改善箇所説明図

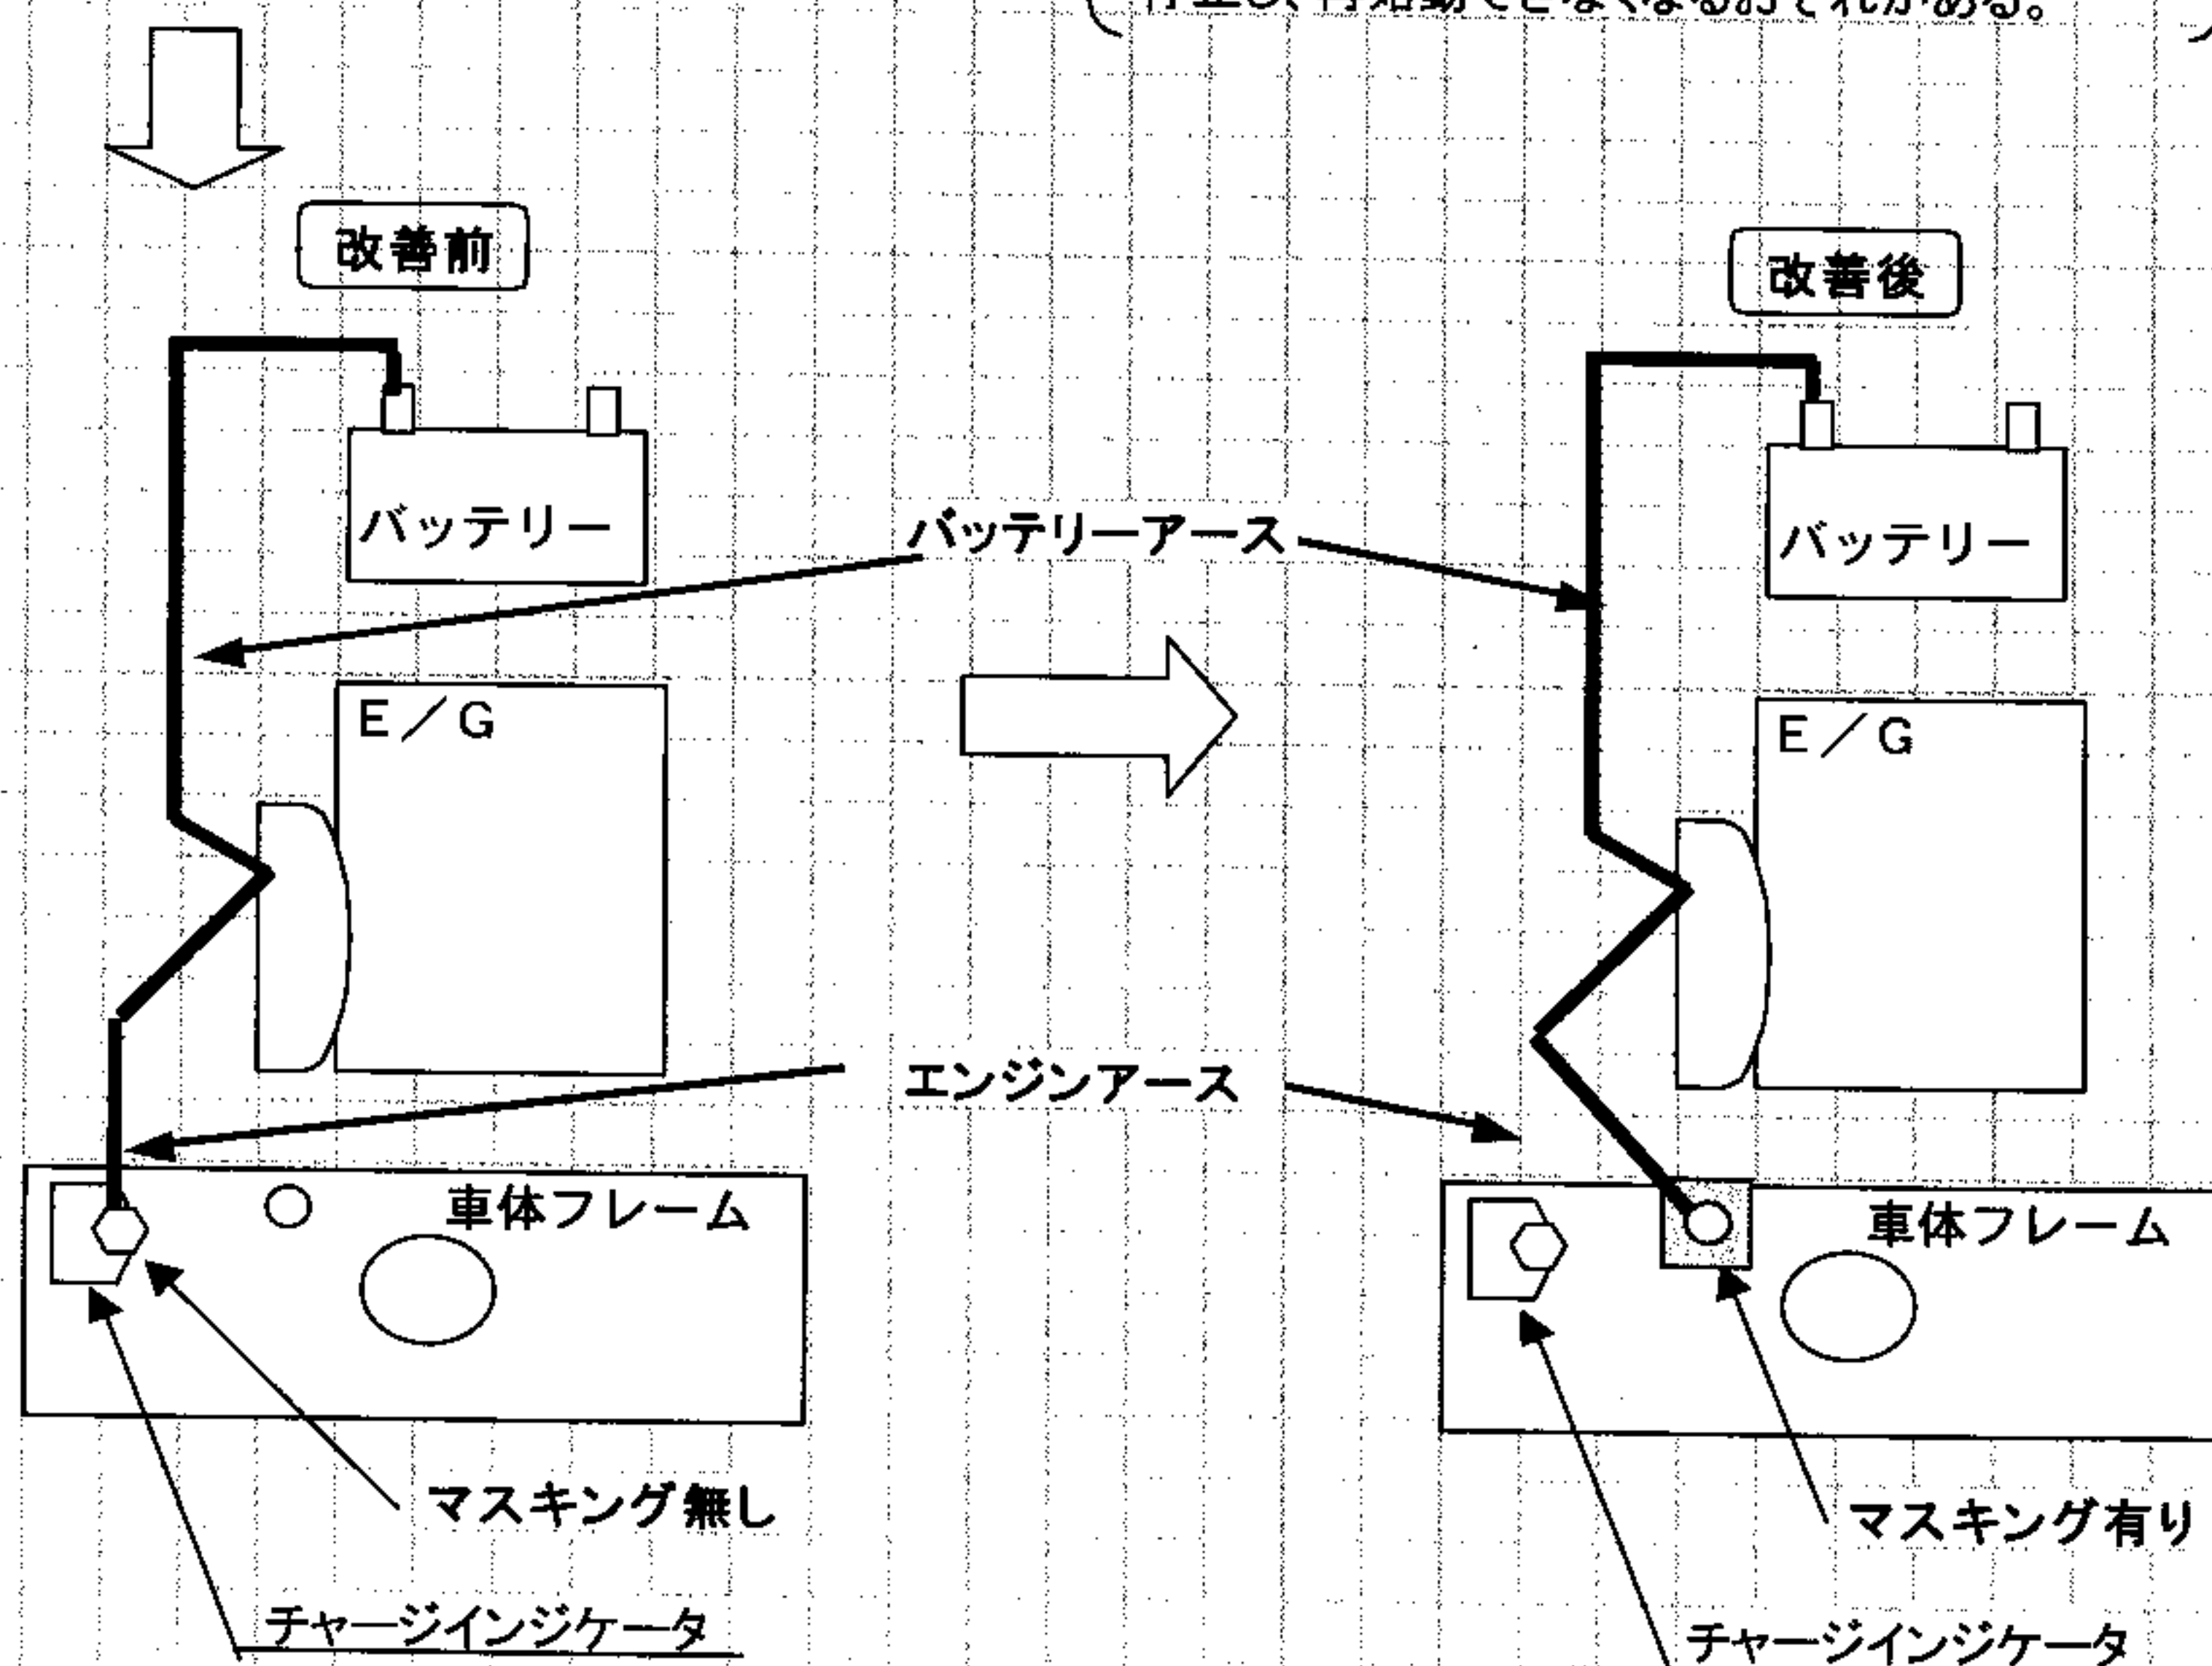
基準不適合発生箇所（エンジンアース不良発生部）

エンジンアースの取り方が不適切なため、アース電流がエンジンのクランク軸と軸受けメタルを通過して流れ、摺動面に電食を発生させるものがある。そのため、そのまま使用を続けると、電食が発生してメタルが焼き付きエンジンが停止し、再始動できなくなるおそれがある。

- ・全車両、エンジンアースの導通状態を点検し、不良ものはエンジンを新品に交換する。
- ・全車両、エンジンアースの車体側接続部を新設してアースを取る。
